Commune de CARNAC

**SITE PATRIMONIAL REMARQUABLE DE CARNAC  
SPR**

**MODIFICATION N°1**

**NOTICE DE PRESENTATION DE LA MODIFICATION n°1**

DOCUMENT GRAPHIQUE RÉGLEMENTAIRE - POINT n°1  
Nord STEP Kergouellec

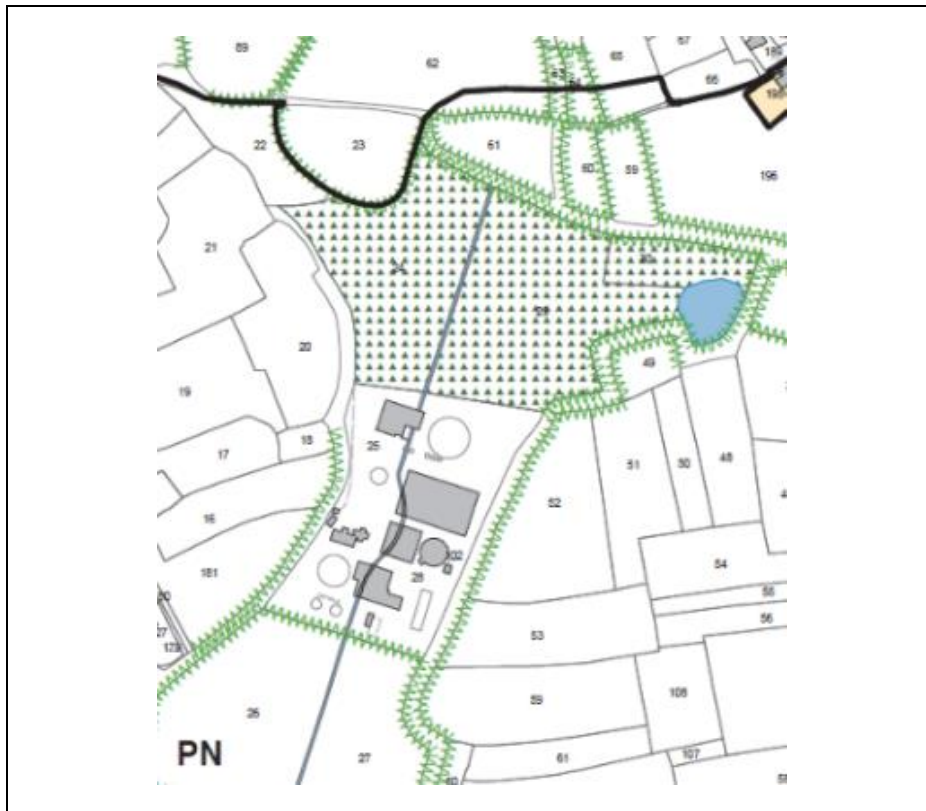
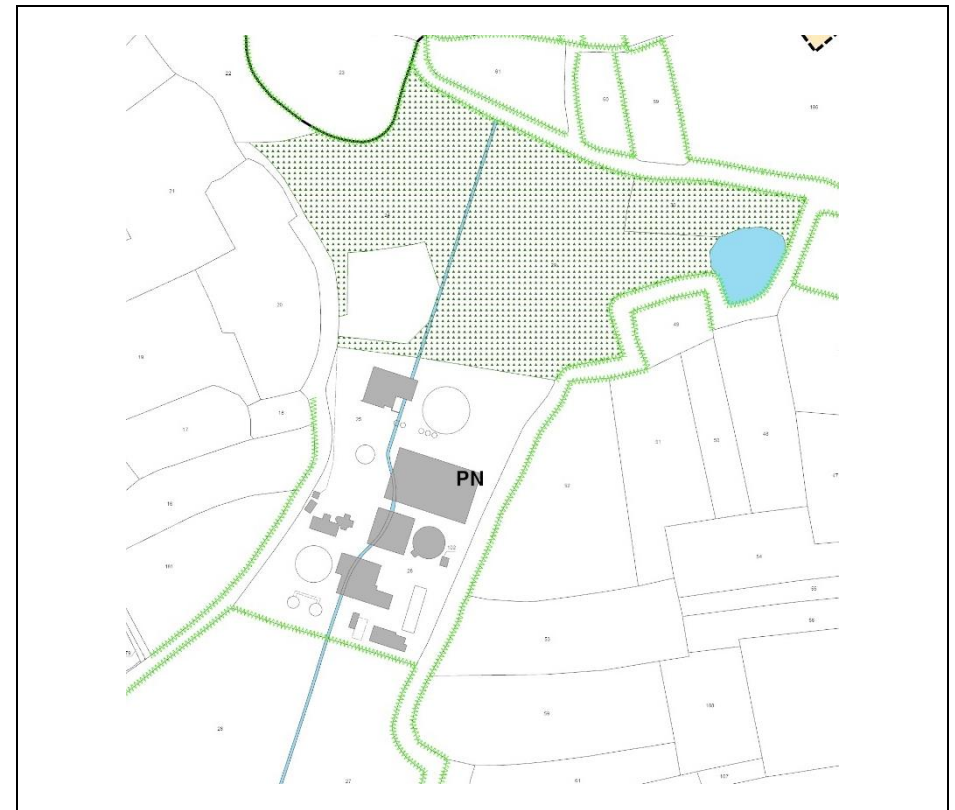
La trame « masse boisée » couvre un espace en remblais.

L'espace concerné est un remblai utilisé par la collectivité pour le stockage extérieur de matériaux. Situé en continuité avec les terre-pleins de la STEP, ce site présente l'avantage de regrouper en un lieu discret, paysagèrement, des fonctions difficiles à intégrer dans le paysage.

Cette fonction existait avant la mise à l'étude de l'AVAP ; la couverture du site « artificialisé » par la trame de « masse boisée » protégée est une erreur matérielle.

- suppression de trames « masses boisées » sur les parties non boisées, aménagées et lieu de dépôts (environ 3000 m<sup>2</sup>).

## DOCUMENT GRAPHIQUE RÉGLEMENTAIRE - POINT n°2

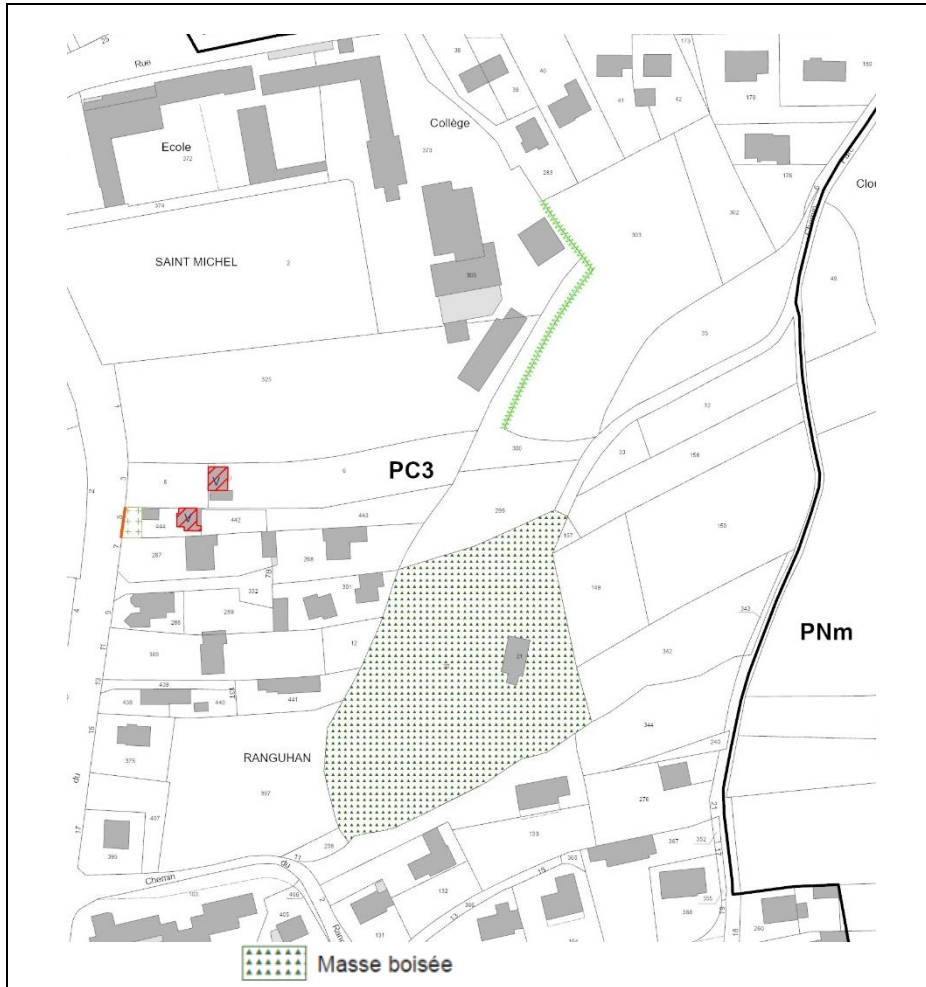
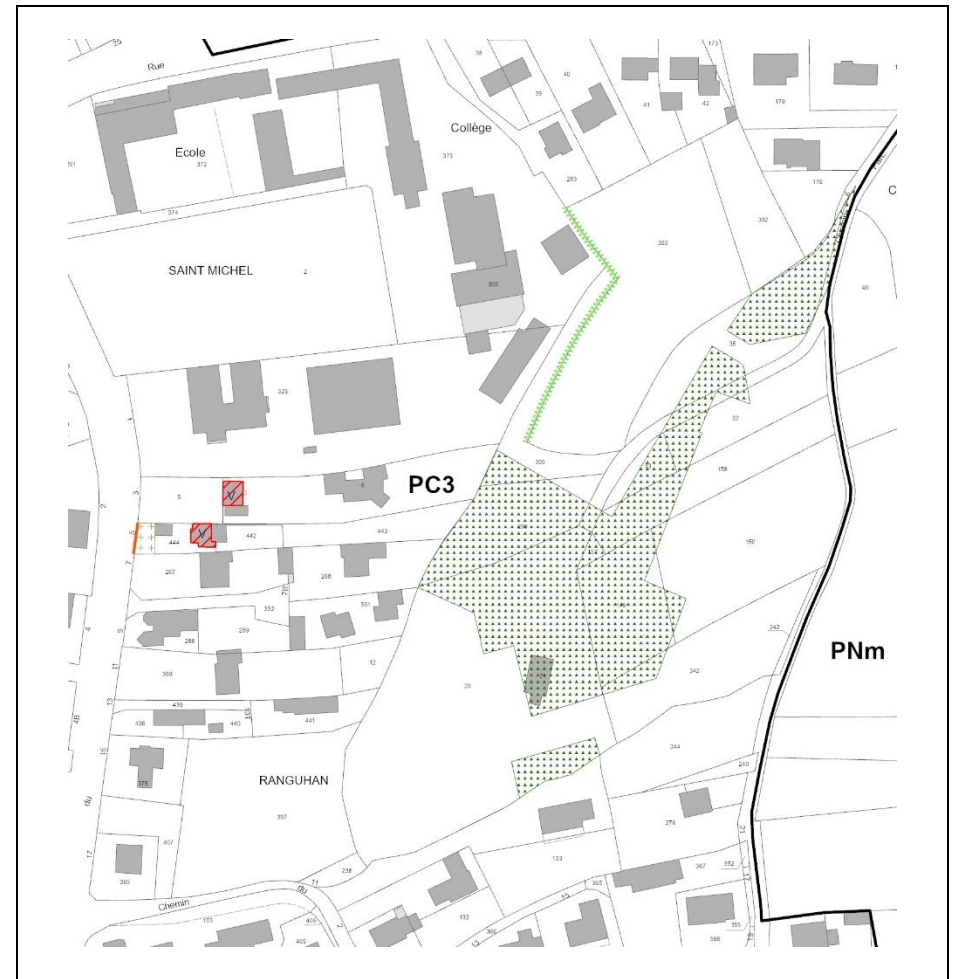
Pour des raisons paysagères globale (vues lointaines ou générales) une partie du site de Belann a été couvert par une trame de masse boisée protégée. Cette servitude complexifie l'aménagement futur, qui faute d'études préalables ou d'OAP, n'a pas pu anticiper sur l'avenir.

La légende « masse boisée » interdit tout aménagement autre que forestier.

- Requalification des trames « masses boisées » (avec maintien d'une surface globale cumulée égale)

DOCUMENT GRAPHIQUE RÉGLEMENTAIRE - POINT n°3  
Secteur du Foyer Logement/Parc de Bellevue

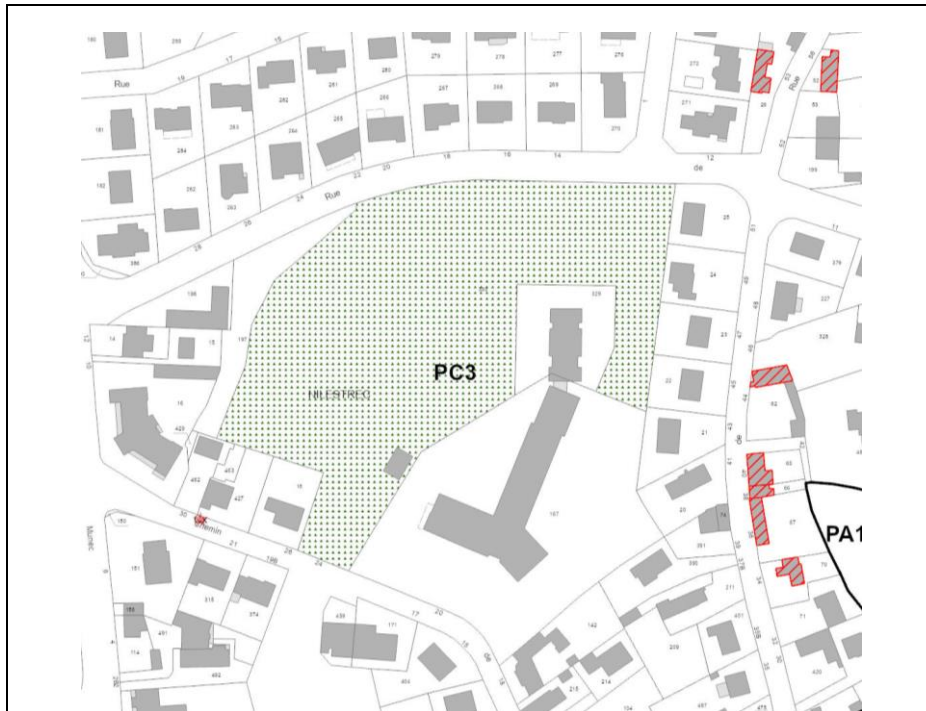
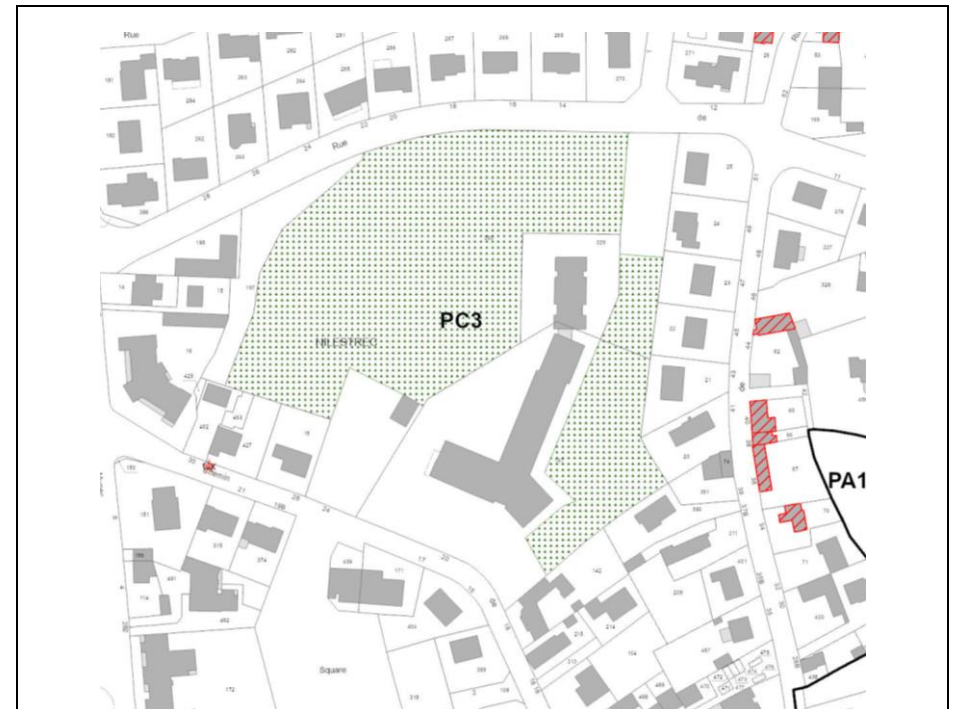
Pour des raisons paysagères globale le site, très arboré, a été couvert par une trame de masse boisée protégée. Cette servitude couvre des parties fonctionnelles (voirie, parkings) et constructible non boisées, alors qu'une grande partie située à l'est présente un intérêt paysager.

Une partie des masses boisées inscrites à l'AVAP ne comporte aucun arbre, certaines sont aménagées en voiries et en parkings (nord-est du Foyer). En revanche des espaces libres plantés à l'est du Foyer ne sont pas identifiés et protégés en tant que « masses boisées » :

L'objectif est de corriger et requalifier les emprises des trames « masses boisées » pour tenir compte des occupations et usages, antérieurs à la création de l'AVAP (02/2020).

- Suppression de la trame de protection sur les espaces aménagés en voiries et parkings
- ajout de la trame sur les espaces verts plantés autour de la résidence/foyer

- Requalification des trames « masses boisées » (avec maintien d'une surface globale cumulée égale)

## DOCUMENT GRAPHIQUE RÉGLEMENTAIRE - POINT n°4 Grand Hôtel Boulevard de la Plage

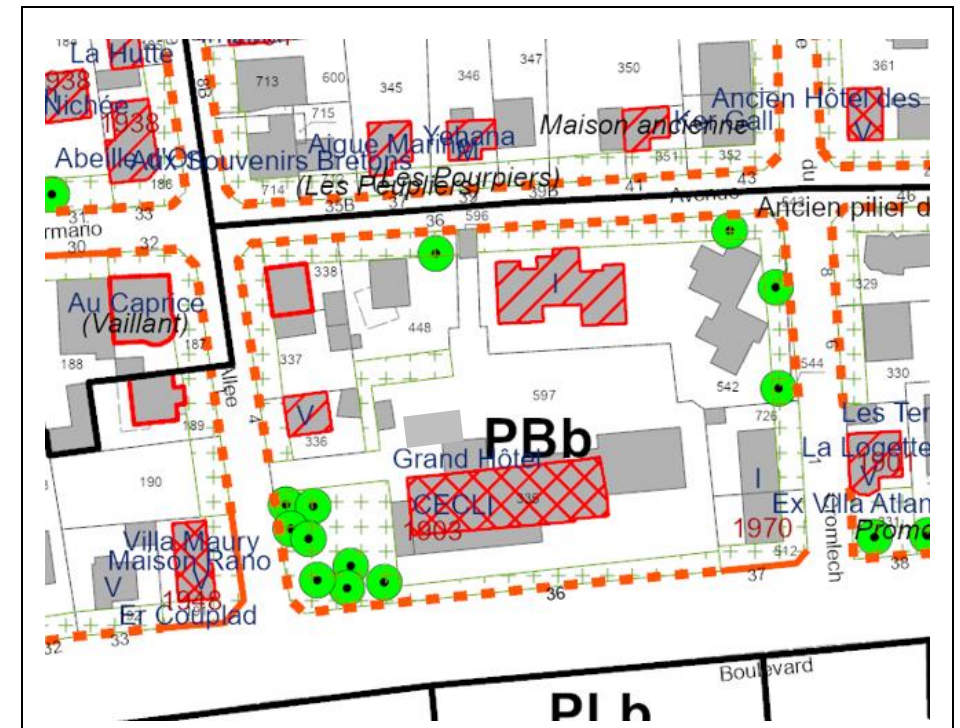
- L'édifice comporte une terrasse maçonnée le long de la façade, couverte en partie par la trame « jardin d'agrément »
- L'application informatique de la légende de protection d'immeuble de « 1<sup>ère</sup> catégorie » couvre l'intégralité du polygone graphique relatif à l'immeuble, alors que seul le volume à R+3 présente un intérêt patrimonial : les adjonctions à l'arrière et à l'avant (rez-de-chaussée) n'ont pas à être couvertes par une protection.
- L'application des trames se fait par polygones appliqués aux immeubles sur le cadastre faute d'accès ou renseignements, il apparaît que les adjonctions ont été couvertes de trames de protection.
- L'immeuble situé en façade latérale Est de l'immeuble d'intérêt architectural est couvert actuellement par la légende « 3<sup>e</sup> catégorie » ; son aspect ne justifie pas une protection. Le liseré destiné à stabiliser son style est supprimé.

Les trames de protections doivent être ajustées pour mieux correspondre à la qualité des immeubles et espaces libres.

- La trame de protection « 1<sup>ère</sup> catégorie » est recentrée sur l'immeuble d'intérêt architectural ; elle est supprimée sur les parties d'immeubles en adjonctions (à l'arrière et à l'avant)
- La trame de protection « 3<sup>e</sup> catégorie » est supprimée sur le volume situé à l'ouest de l'immeuble d'intérêt.
- La trame « jardin d'agrément » est ajustée :
  - o elle est réduite à l'avant de l'immeuble côté boulevard, sur la partie en terrasse existante, conservée sur la partie avant, végétalisée (bande à l'arrière de la clôture sur rue)
  - o elle est réduite à l'ouest de l'immeuble au niveau de l'entrée allée des Dolmens)
  - o elle est élargie au bord ouest de l'immeuble

DOCUMENT GRAPHIQUE REGLEMENTAIRE - POINT n°5  
Suppression trame « espace minéral protégé » ajout d'un mur protégé

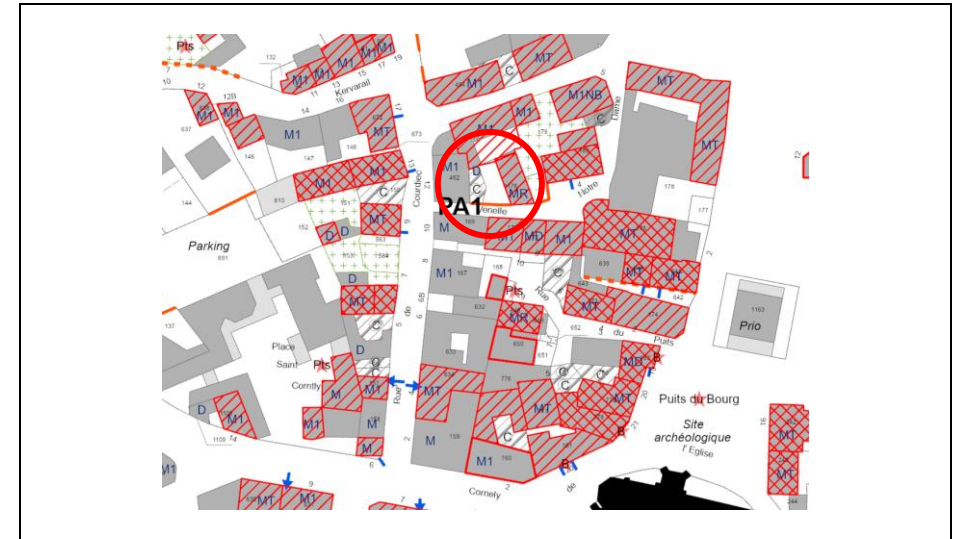
La trame de protection ne correspond pas à un espace minéral d'intérêt.  
 Le mur sur rue (venelle) n'est pas protégé.

Il s'agit de la correction d'une erreur matérielle.

La trame d'espace minéral protégé doit être supprimée et le mur doit être protégé dans la continuité des immeubles et murs à l'alignement le long de la venelle.
